**BORGSTEDT**

**14. ÄNDERUNG FLÄCHENNUTZUNGSPLAN**

**Zusammenstellung der Äußerungen aus der frühzeitigen Beteiligung der Behörden  
und der Beteiligung der Öffentlichkeit (§§ 3 (1) und 4 (1) BauGB)**

**Stand: 17.06.2021**

Auszug aus der Archäologischen Landesaufnahme

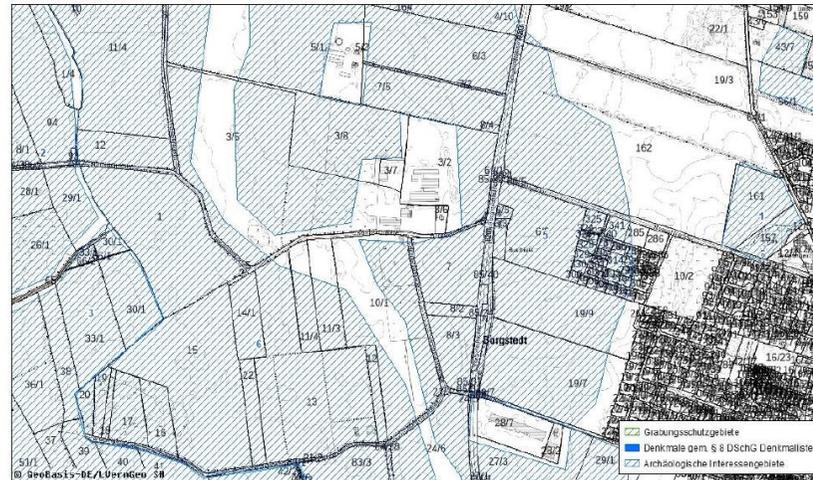
Entsprechend sollte der Planungsträger sich frühzeitig mit dem Archäologischen Landesamt in Verbindung setzen, um das weitere Vorgehen zu besprechen. Zuständig ist Herr Dominik Forler (Tel.: 0151 - 18017052, Email: [dominik.forler@alsh.landsh.de](mailto:dominik.forler@alsh.landsh.de)).

Darüber hinaus verweisen wir auf § 15 DSchG: Wer Kulturdenkmale entdeckt oder findet, hat dies unverzüglich unmittelbar oder über die Gemeinde der oberen Denkmalschutzbehörde mitzuteilen. Die Verpflichtung besteht ferner für die Eigentümerin oder den Eigentümer und die Besitzerin oder den Besitzer des Grundstücks oder des Gewässers, auf oder in dem der Fundort liegt, und für die Leiterin oder den Leiter der Arbeiten, die zur Entdeckung oder zu dem Fund geführt haben. Die Mitteilung einer oder eines der Verpflichteten befreit die übrigen. Die nach Satz 2 Verpflichteten haben das Kulturdenkmal und die Fundstätte in unverändertem Zustand zu erhalten, soweit es ohne erhebliche Nachteile oder Aufwendungen von Kosten geschehen kann. Diese Verpflichtung erlischt spätestens nach Ablauf von vier Wochen seit der Mitteilung.

Archäologische Kulturdenkmale sind nicht nur Funde, sondern auch dingliche Zeugnisse wie Veränderungen und Verfärbungen in der natürlichen Bodenbeschaffenheit.
